ZMĚNOVÝ LIST pro změny dle § 222 odst. 6 ZZVZ		
	Název stavby:	Rekonstrukce západního vstupního prostranství do areálu Kamencového jezera z ulice Přemyslova a městské pláže, ev.č. d202200327	
	Číslo Změnového listu:	ZL 14	
	Číslo SO/PS:	SO 05	
Název stavebního objektu/provozního souboru:	VSTUPNÍ OBJEKT		
Objednatel:	STATUTÁRNÍ MĚSTO CHOMUTOV	Zhotovitel:	Společnost Kamencové jezero – Přemyslova
Předmět změny:	Změna založení SO 05		
Iniciátor změny:	Zhotovitel/Objednatel		
Popis změny: (popis předmětu změny, specifikace, zda jde o změny položek, kvality, rozměrů, termínů či dodatečné/neprovedené práce a zdůvodnění pro zařazení do patřičného odstavce § 222 nebo § 100)	Zdůvodnění změny: Vzhledem k posouzení základové spáry statikem a geologem, kdy při realizaci zemních prací byla zastižena agresivní spodní voda, bylo nutné doplnit podkladní beton tř. C 20/25 XC2, XA1, XF1 tl. 0,2m. V rámci ZDS nebylo s podkladním betonem uvažováno, a tedy nebylo nutné středové základové pasy bednit. Z důvodu montáže bednění bude podkladový beton o 30 cm širší nežli základový pas (15 cm na každou stranu). AD aktualizoval množství výztuže základových desek, protože v ZDS nebyla navržena výztuž v desce po

VÝKRES VÝZTUŽE DESKY PODLAHY

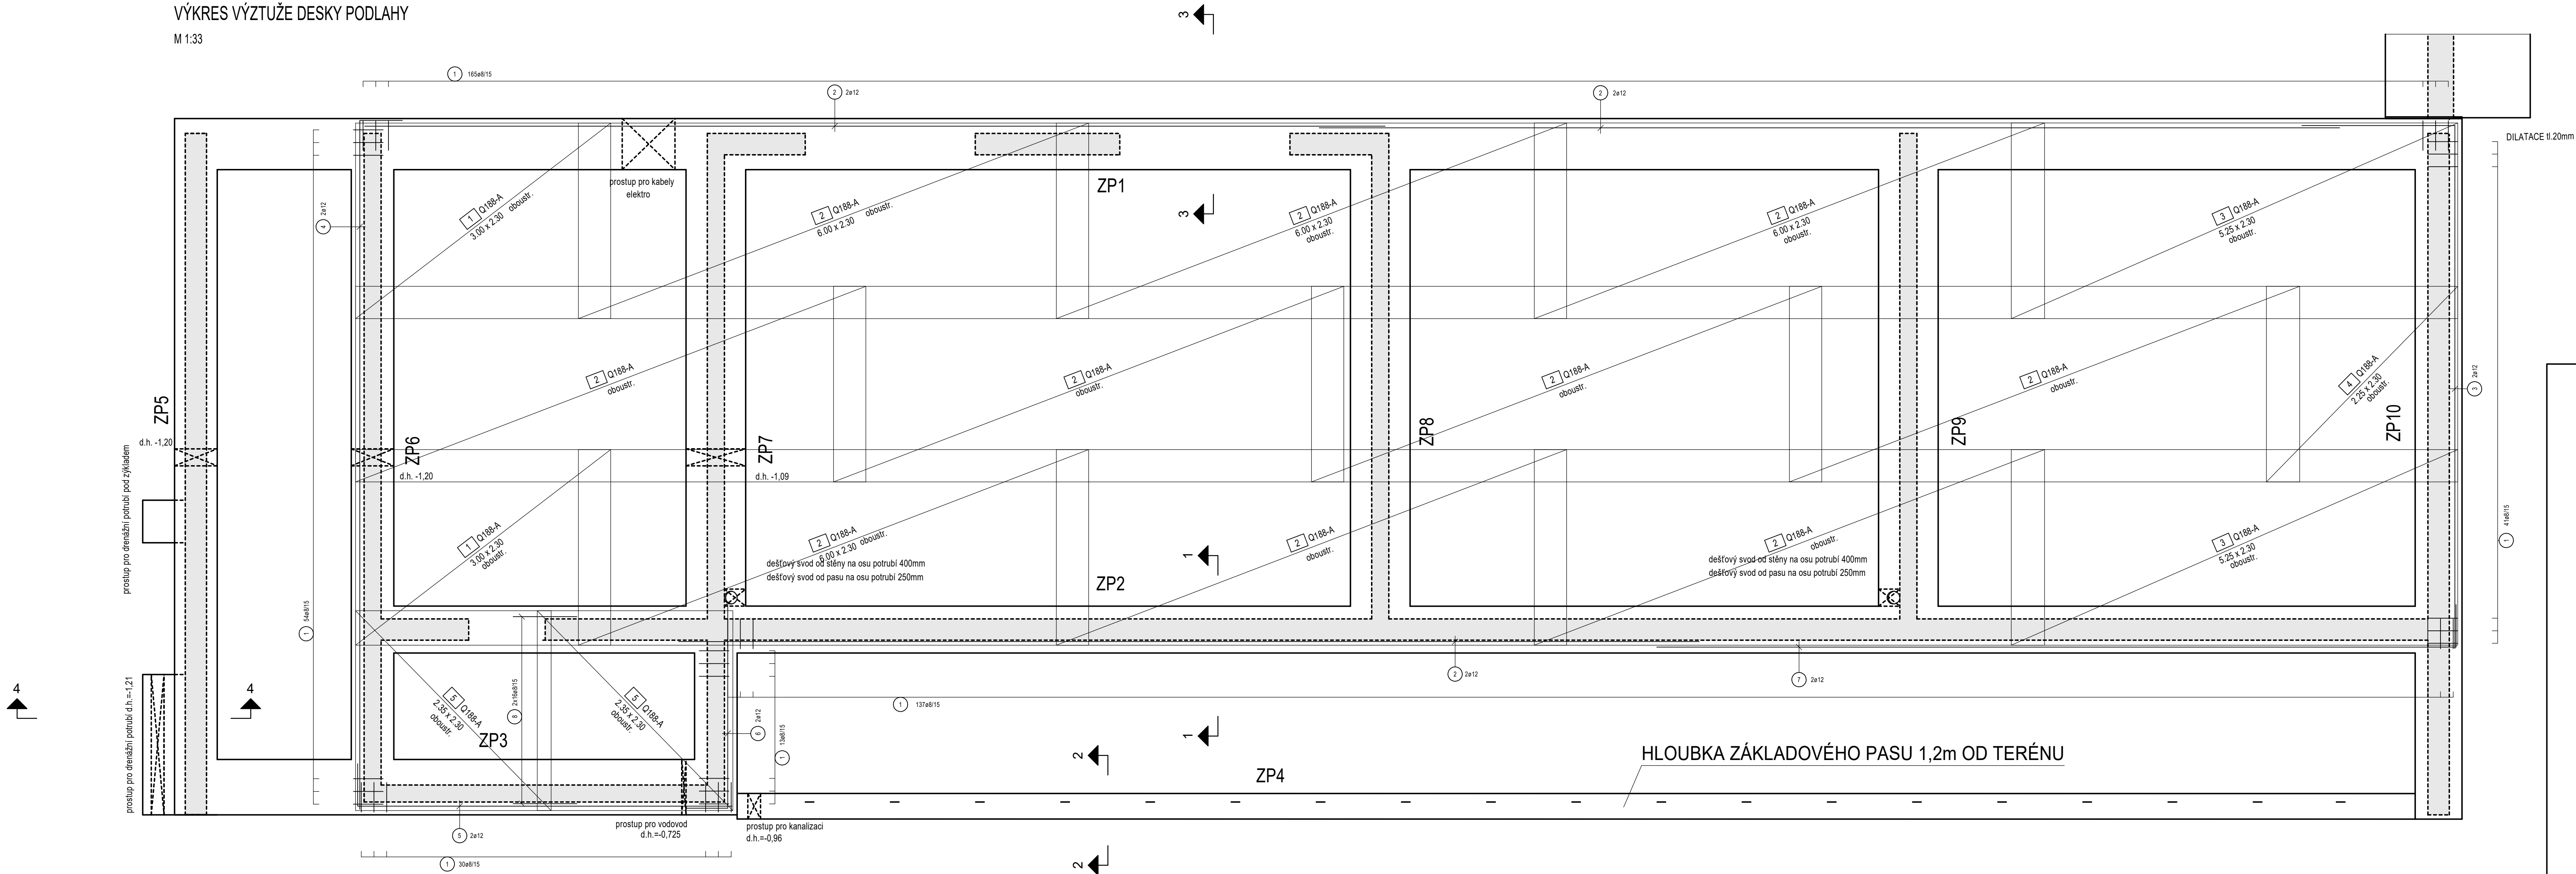
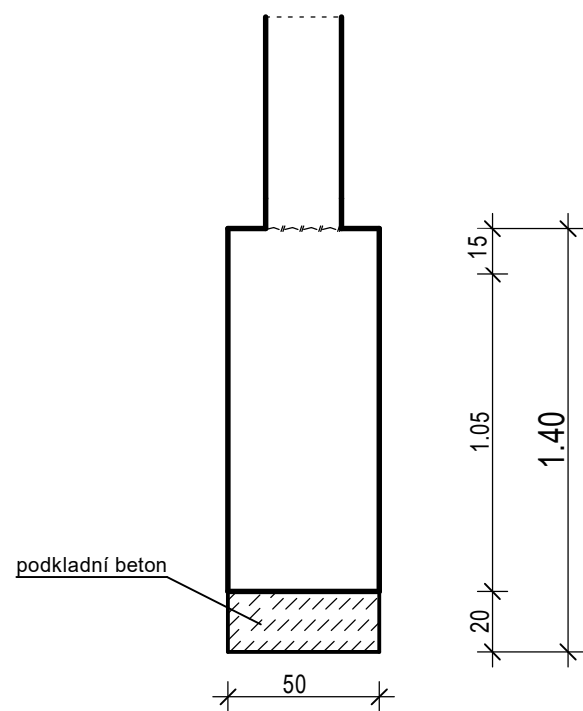
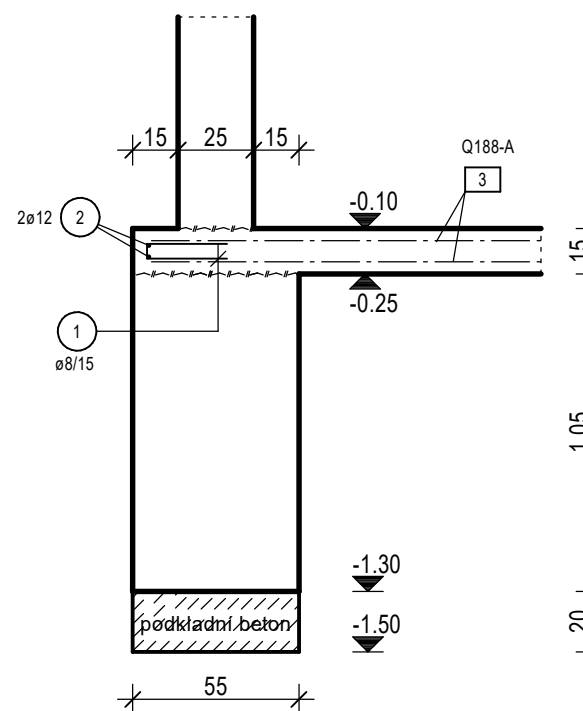
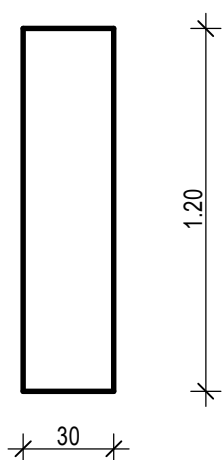
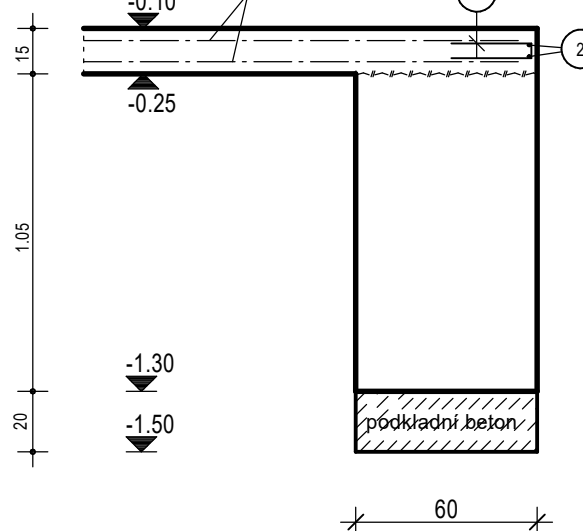
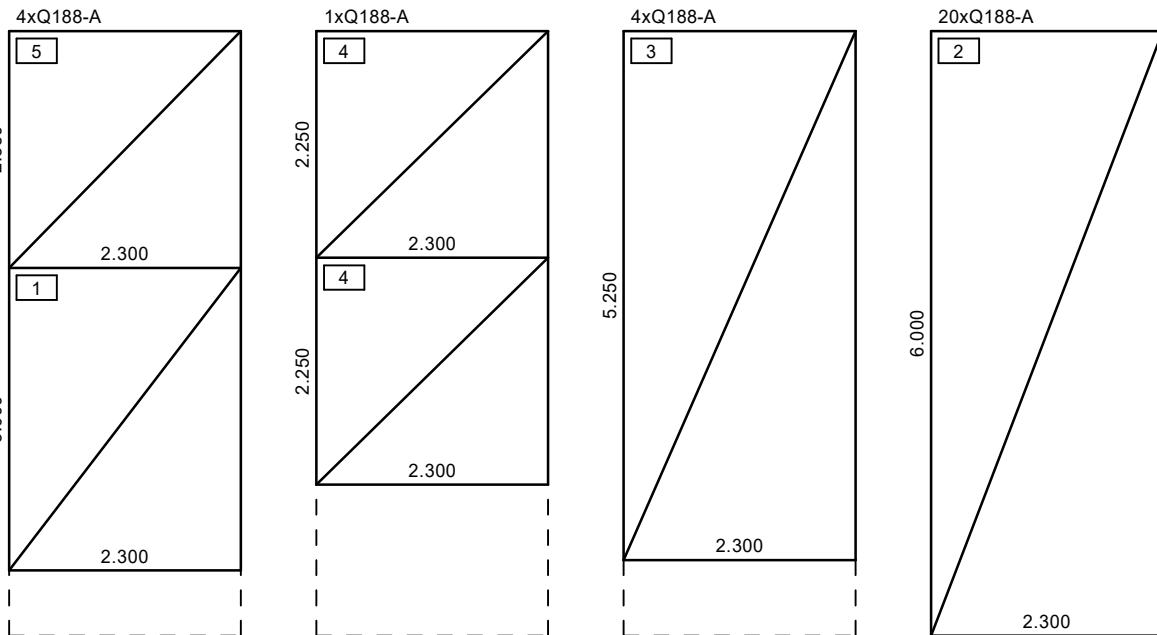
vv			viz. výkres č. D.1.2.03					
vv			Kari síť Q188A - nová upravená výměra

Ověřovala jsem co jste požadoval. V projektu DPS statik neměl navrženou výztuž v desce podlahy objektu SO 05. Dodělávala se dodatečně s výkresem a změnovým rozpočtem.

1	K	273361821	Výztuž základových desek betonářskou ocelí 10 505 (R)	t	0,289		
2	K	273362021	Výztuž základových desek svařovanými sítěmi Kari	t	0,593		
	VV		viz. výkres č. D.1.2.03				
	VV		Kari síť Q188A				
	VV		1,159		1,159		
	VV		Součet		1,159		
	VV		1,159 "nová upravená výměra		1,159		
	VV		-0,566 "odpočet výměry ze zadávacího rozpočtu		-0,566		
	VV		Součet		0,593

So05 - vřazání výztuže
základových pasů

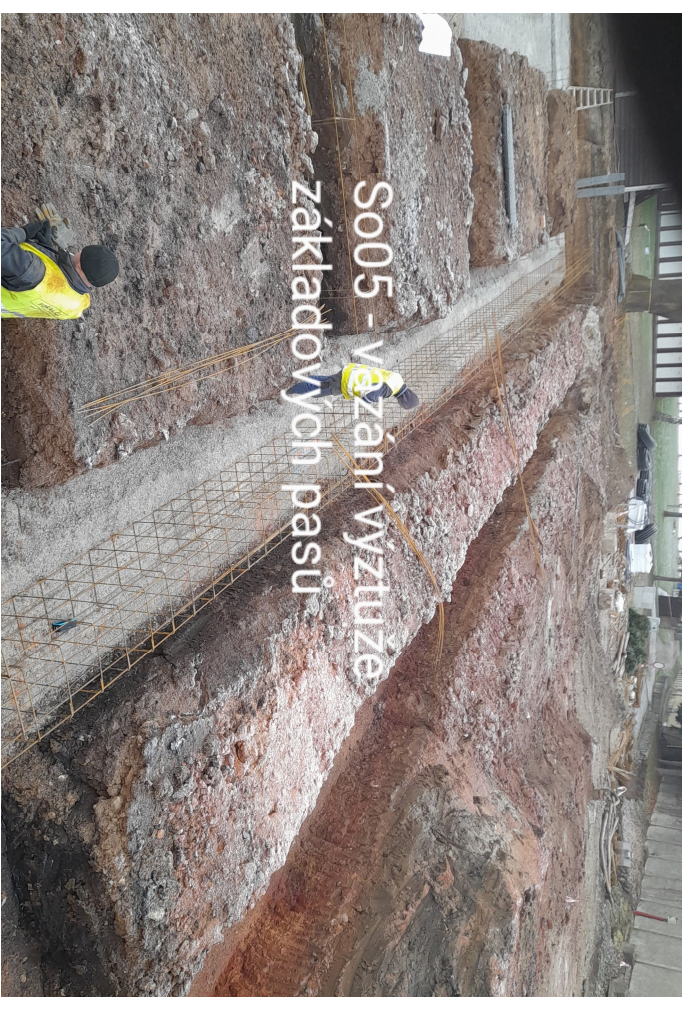
So05 - podkladní beton
základových pasů
